Beschlussvorlage
61/055/2023
vom 26.10.2023

107. Änderung des Flächennutzungsplanes „Darstellung von zusätzlichen Sonderbauflächen für Windenergie – Teilbereich Holtrup,“;
Prüfung der während der frühzeitigen Beteiligung der Öffentlichkeit gemäß § 3 Abs. 1 BauGB und der Beteiligung der Behörden und sonstiger Träger öffentlicher Belange gemäß § 4 Abs. 1 und 2 BauGB sowie der öffentlichen Auslegung gemäß § 3 Abs. 2 BauGB eingegangenen Stellungnahmen und Feststellungsbeschluss gemäß § 10 BauGB

Abb.: Abstände der Anlagen in Visbek und Abstände zu möglichen Anlagen im Plangebiet 107-1

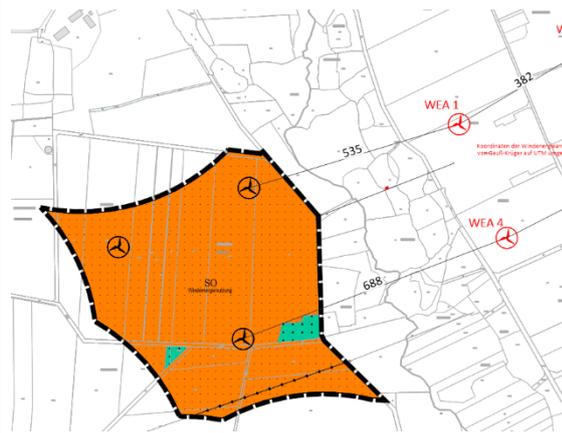
Nach den technischen Baubestimmungen ist für freistehende Windenergieanlagen mit Turm und Gründung ein ausreichender Abstand untereinander und zu anderen vergleichbar hohen Bauwerken erforderlich. Für den Standsicherheitsnachweis von Windenergieanlagen wird auf der Grundlage der Richtlinien für Windenergieanlagen (sowohl in den Fassungen März 2004 als auch Oktober 2012, hier: Schriftenreihe B des DIBt,

che der Stadt sei infolge dessen für die Windenergie unter Berücksichtigung der Nachbarinteressen nicht oder nur äußerst eingeschränkt nutzbar. Derzeit werden auf Seite der Gemeinde Visbek insgesamt vier WEA des Typs E-82 betrieben.

Heft 8) eine geringere Turbulenzintensität angesetzt als nach der zuvor bauaufsichtlich eingeführten Richtlinie für Windkraftanlagen. Der verringerte Ansatz der Turbulenzintensität bedingt größere Mindestabstände der Windenergieanlagen zur Gewährleistung der Standsicherheit. Bei Unterschreitung der Abstände von acht Rotordurchmessern in Hauptwindrichtung bzw. fünf Rotordurchmessern in Nebenwindrichtung nach Abschnitt 6.3.3 der aktuellen Richtlinie für Windenergieanlagen können sowohl nach den Richtlinien März 2004 (Abschnitt 6.3.3) als auch Oktober 2012 (Abschnitt 7.3.3) stand-sicherheitsrelevante Auswirkungen in Betracht kommen. Diese Abstände werden mit Hilfe des vorliegenden Planentwurfs massiv unterschritten. Nach dem derzeitigen Planungsstand beträgt der Abstand, wie bereits erwähnt, gerade mal das 2,67-fache des Rotordurchmessers der neu geplanten Anlagen, noch dazu in Hauptwindrichtung. Damit ist die Genehmigungsfähigkeit der geplanten Windenergieanlagen im vorgesehenen Bereich grundlegend in Frage gestellt. Die Stadt Vechta läuft deshalb Gefahr, mit dem vorliegenden Verfahren einen Bauleitplan aufzustellen, der für den vorgesehenen Zweck gar nicht nutzbar ist. Ein solcher Plan wäre von vornherein unwirksam. Es wird deshalb dringend angeraten, das Planungskonzept im Hinblick auf die Belange des benachbarten Windparks auf dem Gebiet der Gemeinde Visbek zu überprüfen.

Die Prüfung des Sachverhaltes zeigt, dass die von der Stadt gewählte Fläche durchaus die Errichtung von drei leistungsstarken WEA ermöglicht. Die neuen Anlagen können unter Berücksichtigung auch einer eigenen wirtschaftlichen Anlagenkonfiguration (Abstand der Anlagen untereinander) so errichtet werden, dass sie z.B. 535 m bzw. im südlichen Bereich sogar 688 m Entfernung zu den Bestandsanlagen in Astrup aufweisen würden. Diese Abstände liegen deutlich höher, als die dortigen Abstände der Anlagen untereinander in Hauptwindrichtung (382 m bzw. 500 m) (siehe nachfolgende Skizze).

Auf Ebene der Flächennutzungsplanänderung wird eine genaue Anlagenkonfiguration nicht vorgegeben. Eine hinreichende Bestückung der Flächen mit Anlagen ist jedoch möglich, womit die Planung zielführend ist.

Die genaue Konfiguration von Anlagen innerhalb des Plangebietes bleibt dem Genehmigungsverfahren vorbehalten. Eine grundsätzliche Eignung des Plangebietes ist gegeben.

unter Zugrundelegung eines Rotordurchmessers von 150 m der Neuanlagen, ein Abstand vom 2,67-fachen des Rotordurchmessers zur Altanlage bestehen würde. Vielmehr ergibt sich bei einem Mindestabstand von 500 m ein Abstand vom ca. 3,5-fachen des Rotordurchmessers.

Abb. Osten - Auszug Unterlagen Exxon 08.03.2023

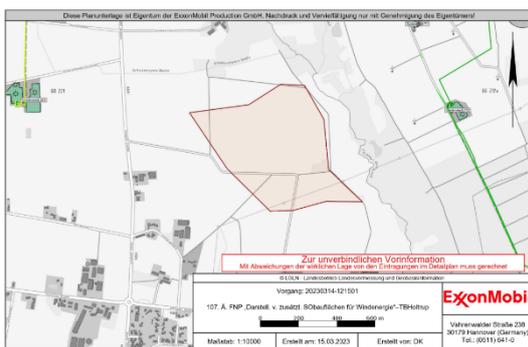
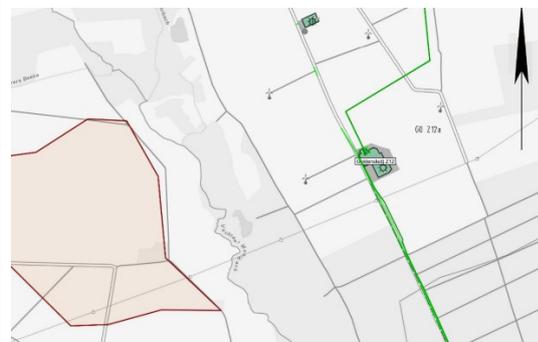
<p>und den Tochtergesellschaften wahr. Von dem hier angezeigten Vorhaben sind in unmittelbarer Nähe Betriebsanlagen der o.g. Gesellschaften betroffen. Details hierzu können Sie den beigefügten Planunterlagen entnehmen.</p> <p>Wir weisen darauf hin, dass unsere Angaben/Planeintragungen zur unverbindlichen Vorinformation erfolgen. Die Angaben über Lage, Deckung und Verlauf der u. g. BEB/MEEG-Anlage(n) sind so lange als unverbindlich anzusehen, bis sie in der Örtlichkeit durch einen Beauftragten der EMPG bestätigt werden. Wir machen darauf aufmerksam, dass sämtliche durch die Maßnahme entstehenden Kosten für Sicherungsmaßnahmen, technische Anpassungen, Umbaumaßnahmen u. A. an unseren Anlagen vom Verursacher der Maßnahme zu tragen sind.</p>	
<p>Bei Errichtung von Windenergieanlagen ist der Sicherheitsabstand zu Erdgas-/Erdöl-Anlagen (z.B. Erdgasleitungen und Betriebsplätze) so zu wählen, dass eine Gefährdung, zum Beispiel durch Umsturz, Gondelabwurf oder Abwurf von Rotorblättern, ausgeschlossen ist. Hierzu verweisen wir auf den Erlass des niedersächsischen Ministerium für Umwelt, Energie, Bauen und Klimaschutz „Planung und Genehmigung von Windenergieanlagen an Land (Windenergieerlass)“ vom 01.09.2021 und die Rundverfügung Nr. 4.45 „Abstand von Windkraftanlagen (WEA) zu Einrichtungen des Bergbaus“ des Landesamtes für Bergbau, Energie und Geologie (LBEG) vom 17.10.2022, in der die Sicherheitsabstände für Windenergieanlagen zu Einrichtungen des Bergbaus behördlich festgelegt wurden (s. Anlage).</p> <p>Aus Sicherheitsgründen wird ein Abstand von größer 900 m zwischen Windenergieanlagen und bergbaulichen Anlagen als ausreichend angesehen. Für den Fall, dass die geplanten Windenergieanlagen diesen Mindestabstand unterschreiten, ist gemäß Ziffer 2 der Rundverfügung eine Bewertung des Einzelfalls notwendig. Im Rahmen der Einzelfallprüfung sind insbesondere die Nabenhöhe und die Gesamthöhe der neu zu errich-</p>

tenden Windenergieanlage von Bedeutung. Sowohl aus der Gesamthöhe sowie der Nabenhöhe errechnet sich der einzuhaltende Mindestabstand zu obertägigen sowie untertägigen bergbaulichen Anlagen.

Die Leitungen verlaufen in einem erheblichen Abstand zum Plangebiet. Eine unmittelbare Betroffenheit ist nicht vorhanden.

In die Begründung zur Planung wird nachfolgender Passus neu eingefügt: „Mit Schreiben vom 15.03.2023 teilt die Exxon Mobil mit, dass sich in Nähe des Plangebietes Bohrungen und Leitungen befinden. Es handelt sich dabei im Osten um die Bohrung Goldenstedt Z12 (Saugergas) mit einem entsprechenden Leitungsverlauf etwa in Nord-Süd-Richtung. Für diese Bohrung bzw. Leitungsverlauf liegen die bestehenden Windenergieanlagen in Visbek bedeutend näher. Von einer Vereinbarkeit der Einrichtungen mit der Planung der Stadt Vechta ist auszugehen.“

Es handelt sich des Weiteren um drei Bohrlöcher Goldenstedt Z21 mit einem Leitungsverlauf nach Norden.

Fläche A

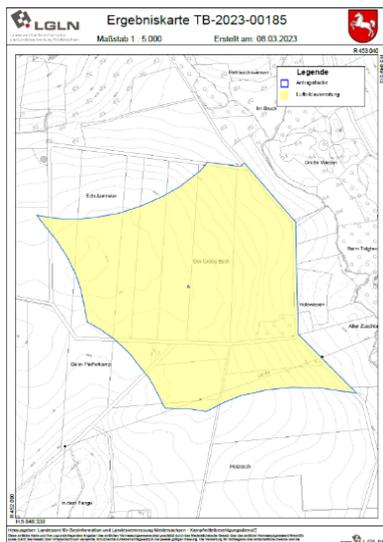
Für die Planfläche liegen dem Kampfmittelbeseitigungsdienst Niedersachsen die folgenden Erkenntnisse vor (siehe beigefügte Kartenunterlage):

Luftbilder: Die derzeit vorliegenden Luftbilder wurden nicht vollständig ausgewertet.

Luftbildauswertung: Es wurde keine Luftbildauswertung durchgeführt.

Sondierung: Es wurde keine Sondierung durchgeführt.

Der Hinweis wurde bereits in die Begründung aufgenommen und wird nun um das neue Datum ergänzt. Er lautet:

„Mit Schreiben vom 08.03.2023 und vom 09.10.2023 teilt das LGLN, Kampfmittelräumdienst mit, dass derzeit noch keine vollständige Auswertung der Luftbilder für das Plangebiet und auch keine Sondierungen erfolgt sind. Im Rahmen einer Gefahrenabwehr ist es deshalb erforderlich, dass der zukünftige Vorhabenträger vor dem Bau von WEA den Kampfmittelbeseitigungsdienst Niedersachsen auffordert, diese Auswertung kostenpflichtig für die dann geplanten Standorte von WEA und auch die Zufahrten zu beantragen.“

Auf der Planzeichnung wird der Hinweis ergänzt (Ergänzung ist unterstrichen):

„Kampfmittel – In Verbindung mit geplanten Vorhaben ist eine Luftbildauswertung vom Vorhabenträger zu veranlassen. Sollten sich während der Bauarbeiten Hinweise auf Bombenblindgänger oder andere Kampfmittel im Boden ergeben, so ist unverzüglich die zuständige Polizeidienststelle, das Ordnungsamt der Stadt oder der Kampfmittelbeseitigungsdienst des LGLN – Regionaldirektion Hameln-Hannover zu verständigen.“
